**PKP Polskie Linie Kolejowe S.A.**

PZ.292.1036.2023.11

***Zaprojektowanie i wykonanie robót pn.  
Odcinek B - roboty budowlane na linii  
kolejowej nr 201 odc. Somonino –  
Gdańsk Osowa w ramach projektu "Prace  
na odcinku Kościerzyna - Gdynia" wraz z  
elektryfikacją linii kolejowej nr 229 w  
ramach projektu „Prace na odcinku  
Gliniec – Kartuzy – faza II”.***

### **PYTANIA I ODPOWIEDZI DO SWZ CZ. IV**

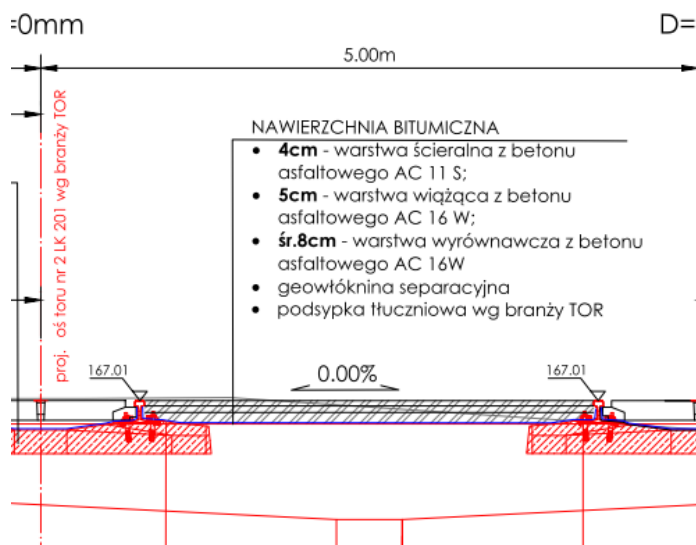
W PFU dot. branży srk widnieje zapis:

„Istniejące urządzenia srk wraz siecią kablową należy zdemontować”

W celu dokładnego oszacowania kosztów, Wykonawca prosi o przedstawienie przez Zamawiającego zestawienia istniejących urządzeń srk przewidzianych do demontażu w ramach niniejszego Kontraktu.

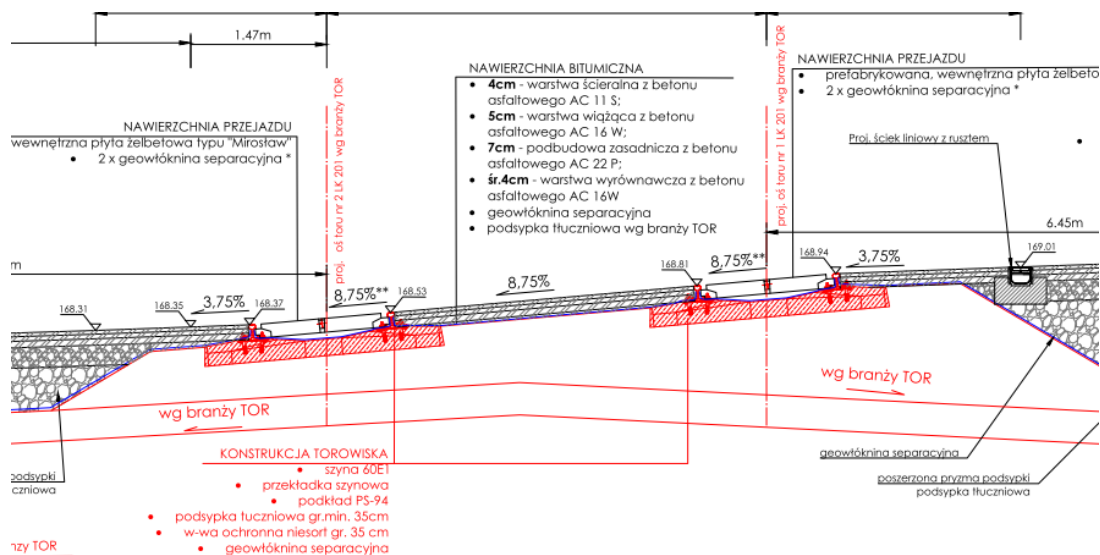
Dot. branży drogowej - P224-PW-DRO-02-001-6001-6.04-10.2 Prosimy o potwierdzenie zabudowy przejazdu płytami żelbetowymi typu „Miroslaw” dla pochylenia poprzecznego 8,75%. Prosimy o potwierdzenie czy takie pochylenie nie będzie miało negatywnego wpływu na pracę nawierzchni w tym przedwczesnego zużycia gumowych amortyzatorów.

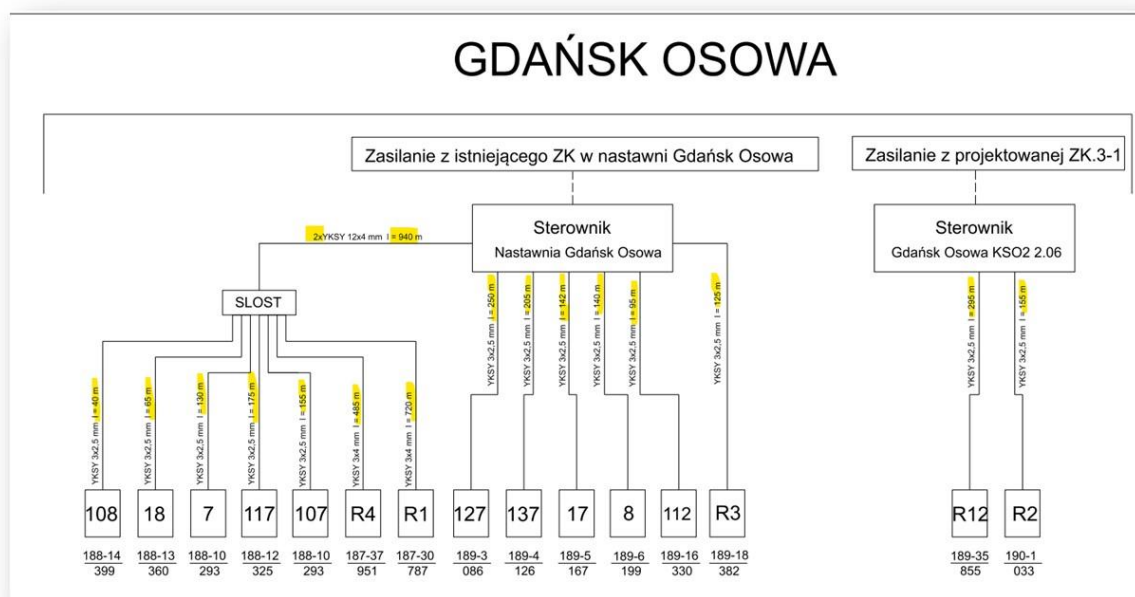
Prosimy o wyjaśnienie rozbieżności i poprawienie kosztorysu lub opisu.

Zamawiający dokonał modyfikacji treści SWZ — [patrz załączniki](#).
